Keuringsverslag van een elektrische laagspanning- en zeer lage spanningsinstallatie

NIET CONFORM

Straatnaam Koninklijke Prinslaan
Huisnummer 25
Busnummer
Postcode 8670
Gemeente Koksijde
Land België

Controlebezoek van een oude huishoudelijke elektrische installatie van een wooneenheid bij verkoop op vraag van de verkoper volgens (KB 08/09/2019) - AREI Boek 1- 8.4.2. en 8.2.1. en 4.2.4.3.

Afbeelding schakel- en verdeelbord:

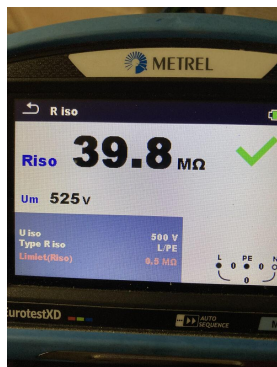
Visueel nazicht (algemeen)	NOK	Directe aanraking	OK	Indirecte aanraking	OK
Aansluitingen	OK	schema in bijlage door Aceg vzw	NA		
Equipotentiale verbindingen	OK	Doorsnede geleiders	OK		
Continuïteit	OK	Verlichting / toestellen	NVT

I5.12 Metalen behuizing van het verdeelbord (Klasse 1) dient geaard te worden. (Boek 1 Onderafdeling 4.2.3.2. en 5.4.4.2.)
